Merknader til offentlig ettersyn – forslagsstillers kommentarer

Figur 3 Eksisterende bebyggelse sett fra Holmen/Solsiden. Omriss av bygg er markert med rød strek

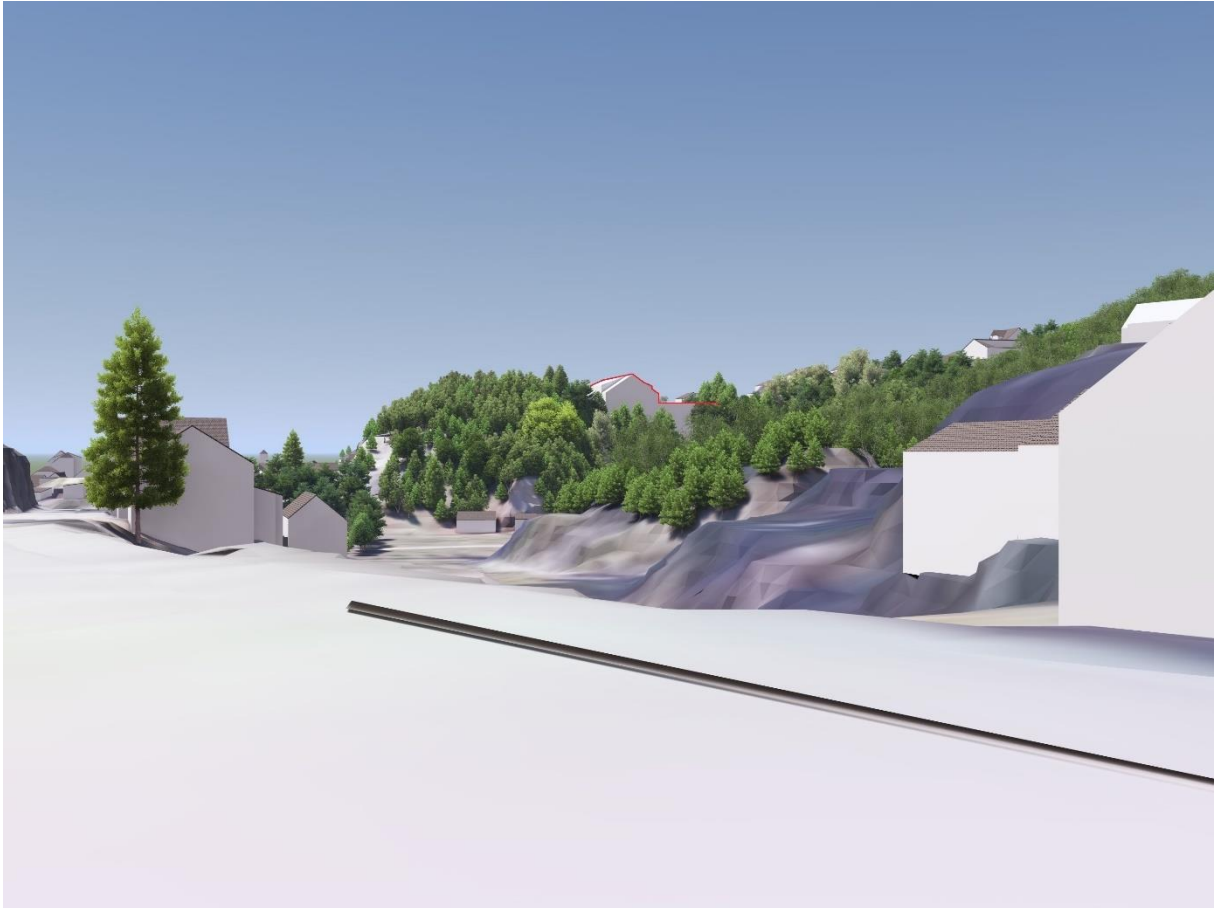
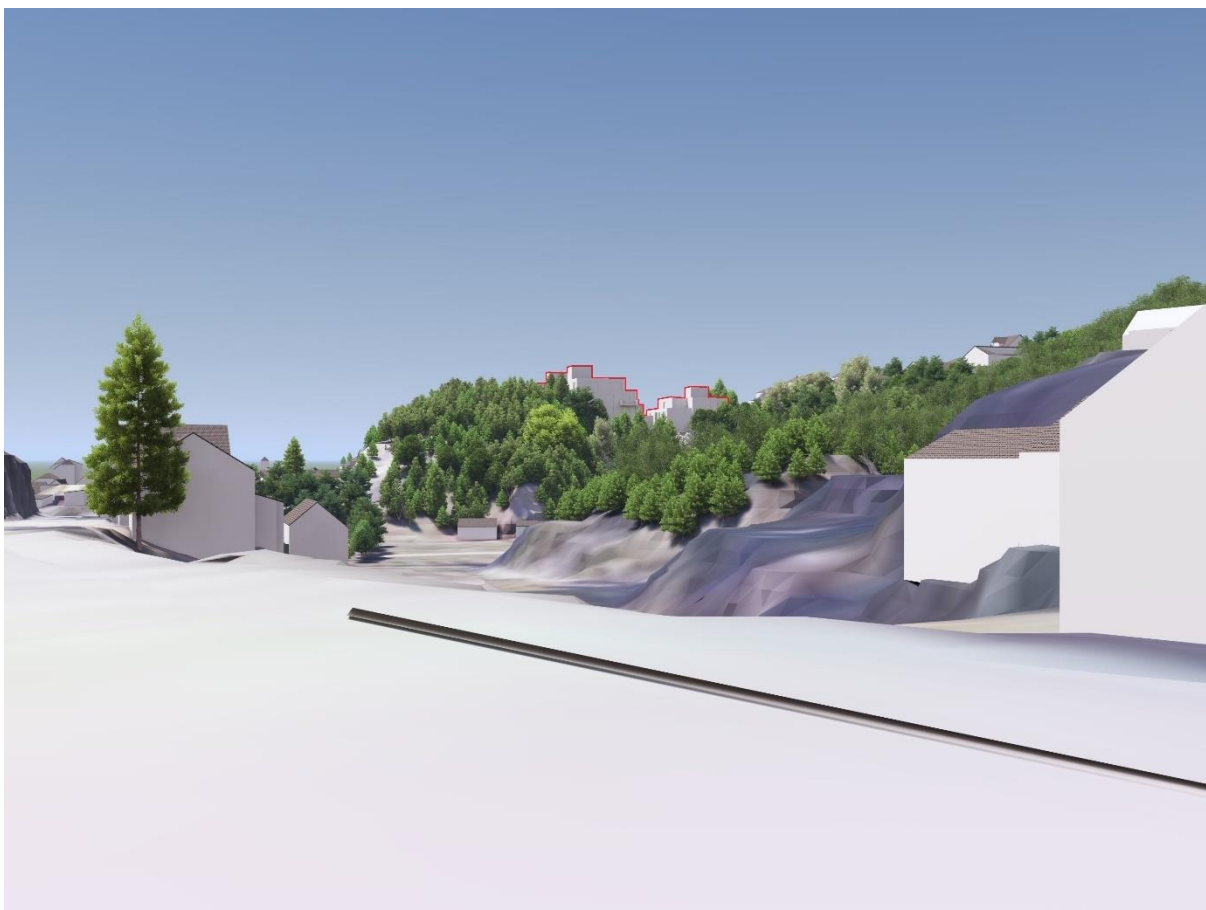
Misvisende inntrykk av volum og høyder i planbeskrivelsen, i forhold til dagens bestående bygningsmasse.

Ønsker særlig reduksjon av høydene inn mot Heiveien.

- Det er umulig å få et godt og realistisk inntrykk av nær- og fjernvirkningene når alle bygg er gjort ensformig med grå/mørkegrå farger. Dette bes om at realiseres tydeligere og bedre, uten skyer/himmel/skog i bakkant som har tilnærmet lik farge som bebyggelsen. Ved grundig undersøkelse ser man at virkningen fra Hasdalgata 2 vil være betydelig.

Det er tatt ut nye bilder fra 3D modellen fra de ståstedene Fortidsminneforeningen viser til, disse ligger vedlagt. Vi har tydeliggjort omrisset av bebyggelsen med en rød strek for at det tydeligere skal gå frem hvor bebyggelsen ligger, både eksisterende og foreslått ny. Videre er også skyer fjernet fra himmelen på illustrasjonene slik at bildene ikke skal bli «forstyrret» av skyene.

Sett fra Holmen/Solsiden i figur 3 og figur 4, vil ny bebyggelse være noe mer synlig enn den eksisterende, men ny bebyggelse har ryggdekning u bakenforliggende bebyggelse og vil gli godt inn i landskapet, bebyggelsen vil ikke få silhuettvirkning da blokkbebyggelsen i Heiveien ligger adskillig høyere i terrenget Samt at Skoleheia blir liggende i forkant av det meste av bebyggelsen på samme måte som i dag.
